Samtgemeinde Bruchhausen-Vilsen Bebauungsplan Nr. 16 (70/32) „An der Stühr-Mühle“

II. Abwägung/ Beschlussempfehlung zu den Stellungnahmen mit Anregungen und Hinweisen

Stellungnahme zum öffentlichen Belang: Kampfmittelbeseitigung

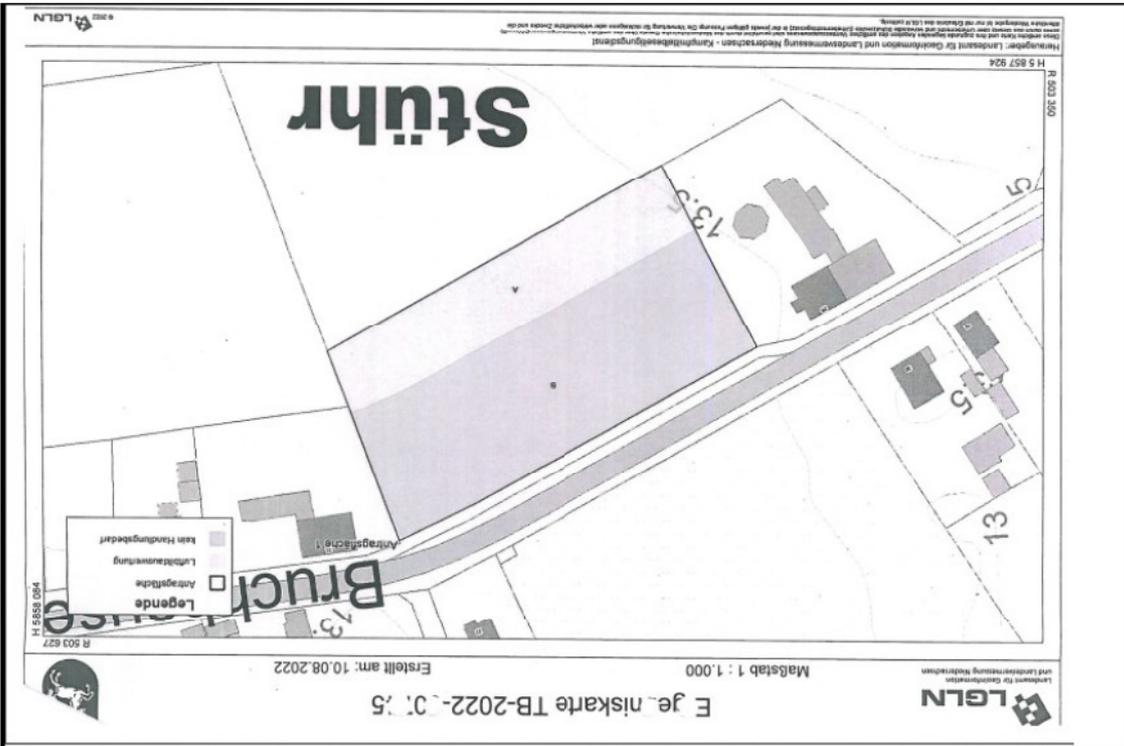
<p>Für die Planfläche liegen dem Kampfmittelbeseitigungsdienst Niedersachsen die folgenden Erkenntnisse vor (siehe beigefügte Kartenunterlage)</p> <p><u>Empfehlung:</u> Luftbildauswertung _____</p> <p><u>FLÄCHE A</u></p> <p>Luftbilder: Die derzeit vorliegenden Luftbilder wurden nicht vollständig ausgewertet.</p> <p>Luftbildauswertung: Es wurde keine Luftbildauswertung durchgeführt.</p> <p>Sondierung: Es wurde keine Sondierung durchgeführt.</p> <p>Räumung: Die Fläche wurde nicht geräumt.</p> <p>Belastung: Es besteht der allgemeine Verdacht auf Kampfmittel.</p> <p>Empfehlung • Kein Handlungsbedarf</p> <p><u>FLÄCHE B</u></p> <p>Luftbilder: Die derzeit vorliegenden Luftbilder wurden vollständig ausgewertet.</p> <p>Luftbildauswertung: Nach durchgeführter Luftbildauswertung wird keine Kampfmittelbelastung vermutet.</p> <p>Sondierung: Es wurde keine Sondierung durchgeführt.</p> <p>Räumung: Die Fläche wurde nicht geräumt.</p> <p>Belastung: Ein Kampfmittelverdacht hat sich nicht bestätigt.</p> <p>Hinweise:</p> <p>Die vorliegenden Luftbilder können nur auf Schäden durch Abwurfkampfmittel überprüft werden. Sollten bei Erarbeiten andere Kampfmittel (Granaten, Panzerfäuste, Brandmunition, Minen etc.) gefunden werden, benachrichtigen Sie bitte umgehend die zuständige Polizeidienststelle, das Ordnungsamt oder den Kampfmittelbeseitigungsdienst des Landes Niedersachsen bei der RD Hameln-Hannover des LGLN.</p> <p>In der vorstehenden Empfehlung sind die Erkenntnisse aus der Zeit vor der Einführung des Kampfmittelinformationssystems Niedersachsen (KISNI), dem 11.06.2018, nicht eingeflossen, da sie nicht dem Qualitätsstand von</p>	<p>Den Empfehlungen zu Fläche A und Fläche B wird gefolgt und die Begründung wird entsprechend ergänzt. Zur Beachtung wird auf die Textlichen Hinweise verwiesen – siehe Anlage 2.</p> <p>Der Empfehlung kein Handlungsbedarf für die Fläche A wird gefolgt.</p>

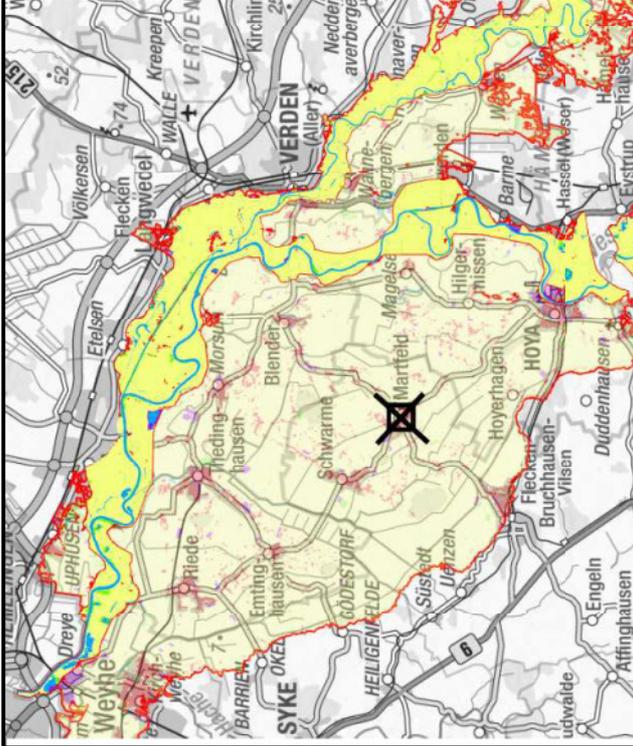
Aus Sicht der unteren Denkmalschutzbehörde steht dem Vorhaben der Umgebungsschutz nach NDSchG entgegen. Mühlenstandorten üblicherweise abseits von Siedlungen und frei von umgebender Bebauung, wie auch die Stühr-Mühle. Für Windmühlen ist diese freie Umgebung ohne strukturierte Siedlungsbebauung in ihrem Erscheinungsbild prägend. Demzufolge würde ein Bebauungsplan der eine Bebaubarkeit im direkten Umfeld des Denkmals zulässt das Erscheinungsbild der Mühle erheblich beeinträchtigen.
